Stadt Gundelsheim

Gesamtfortschreibung Flächennutzungsplan 2038 mit integriertem Landschaftsplan

**Behandlung der Stellungnahmen aus der erneuten Beteiligung der Öffentlichkeit (gem. § 4a Abs.3 BauGB)
im Rahmen der erneuten öffentlichen Auslegung vom 20.02. – 24.03.2023 zum Planentwurf vom 18.01.2023
i.V.m. der Beteiligung der Öffentlichkeit (gem. § 3 Abs. 2 BauGB)**

Stand der Abwägung: 30.06.2023 / *letztmalig geändert 14.03.2024*

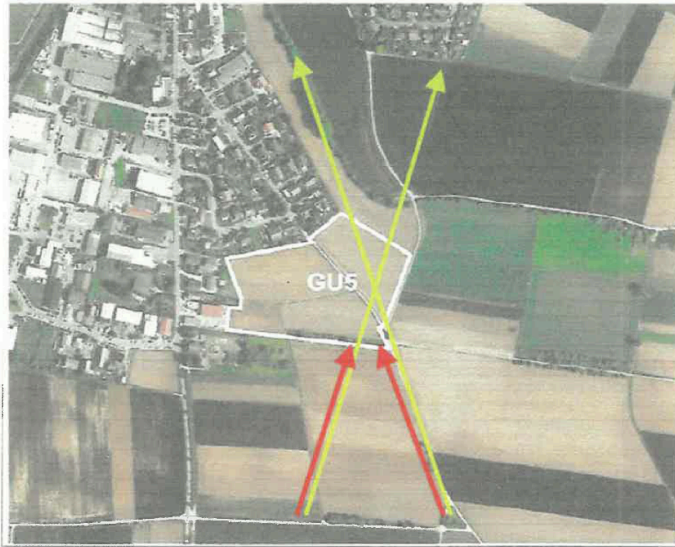
Nr.	Datum	Öffentlichkeit	Anregung	Abwägungsvorschlag
			<i>Anlage 1</i> Hellgrüner Pfeil = Einsicht seither und darüber hinaus Roter Pfeil = Einsicht nur bis dahin  Wobei nach dem Bundesnaturschutzgesetz vermeidbare Eingriffe in Natur und Landschaft zu unterlassen sind, wenn "Veränderung der Gestalt oder Nutzung von Grundflächen oder das Landschaftsbild erheblich beeinträchtigen." – Was für meine Begriffe ohne Weiteres der Fall ist. Dementsprechend sieht auch das Gesetz über Naturschutz und Landschaftspflege (BNatSchG) unter „§ 1 Ziele des Naturschutzes und der Landschaftspflege“ unter anderem Folgendes vor: (1) Natur und Landschaft sind auf Grund ihres eigenen Wertes und als Grundlage für Leben und Gesundheit des Menschen auch in Verantwortung für die künftigen Generationen im besiedelten und unbesiedelten	- Kenntnisnahme - Wie oben beschrieben ist eine erhebliche Beeinträchtigung des Landschaftsbilds nicht zu erwarten; die vertiefende Prüfung erfolgt mit Aufstellung eines Bebauungsplans mit Umweltprüfung. Im Bebauungsplan können Maßnahmen getroffen werden, mögliche wesentliche Auswirkungen zu vermeiden bzw. zu mindern.
